### **OBJET : Mobilité - Entrées de ville et voiries communautaires - AVIS - Déclaration d'intérêt général du projet de liaison routière entre la RD9 et la RD65 sur la commune d'Aix-en-Provence**

■ **Déclaration d'intérêt général du projet de liaison routière entre la RD9 et la RD65 sur la commune d'Aix-en-Provence**

Réponse aux remarques de la DREAL

*Figure 2 : Cartographie des différents scénarios superposés à la carte de sensibilité globale de l'aire d'étude (source ECOTONIA)*

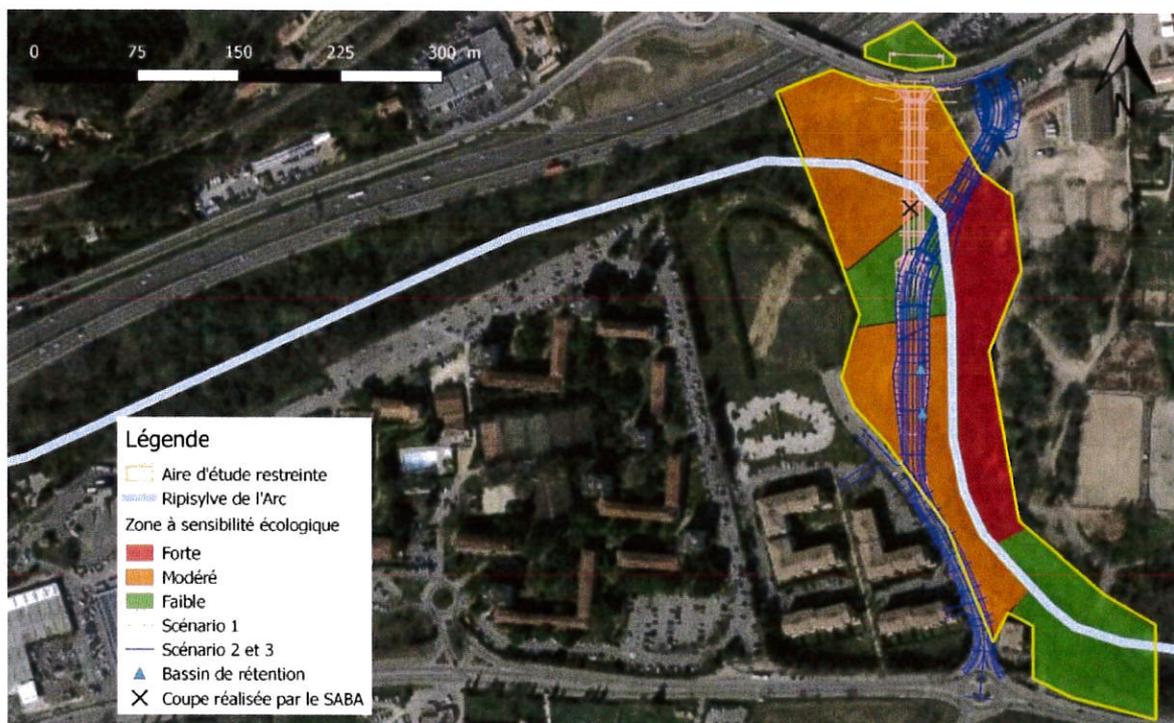
**Le scénario 1 retenu impacte moins la zone à forte sensibilité écologique et permet de passer au niveau de la coupe boisée réalisée par le SABA, évitant ainsi une deuxième coupe. Il s'agit donc du scénario le moins impactant en ce qui concerne les sensibilités écologiques.**

3 scénarios ont été proposés par le porteur de projet dont deux se différencient réellement au niveau de l'orientation. Une superposition des deux différents scénarios (1 et 2) par rapport à la carte de la sensibilité globale de l'aire d'étude a été réalisée. Concernant les enjeux écologiques, les scénarios impactent de la même manière les zones à sensibilités écologiques fortes et modérées ; à l'exception des scénarios 2 et 3 qui impactent un peu plus une des zones à forte sensibilité.

Le paramètre influençant de manière significative le choix entre les deux scénarios est la présence d'une coupe forestière effectuée par le SABA sur le tracé du scénario n°1. Il en résulte

Figure 7 : Cartographie de la sensibilité écologique globale de l'aire d'étude (source ECOTONIA)

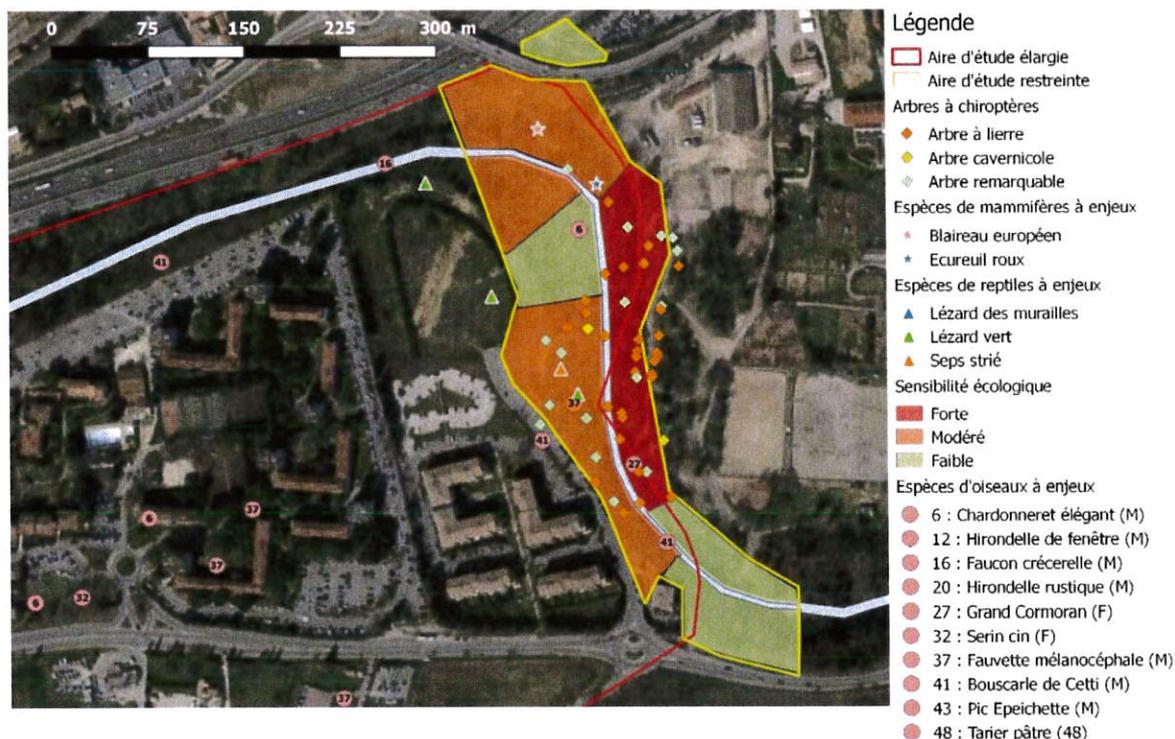
- Présentation d'une carte de synthèse sous forme de zonage permettrait une meilleure visualisation de la sensibilité écologique globale de l'aire d'étude
